监理检查记录表

工程名称：安川（常州）机电一体化系统有限公司 1770.59kWp 屋顶分布式光伏发电项目
 编号：JXM13-CZAC-004

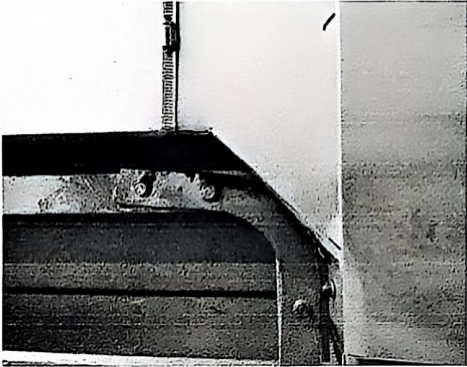
施工单位	浙江华伏太阳能科技有限公司	监理单位	常州正衡电力工程监理有限公司
检查时间	2024.11.06	检查地点	彩钢瓦屋面
检查类型	☒ 巡视 ☐ 定期 ☐ 专项		
施工及检查情况简述	屋面接地扁铁安装		
存在问题	接地扁铁弯头出现锈蚀 		
整改要求	更换或除锈做防腐。		
检查人	俞玉荣	施工项目部 签收人/日期	2024.11.07
整改情况	已整改完成 整改负责人：俞玉荣 日期：2024.11.07		
复查意见	复查人：俞玉荣 日期：2024.11.07
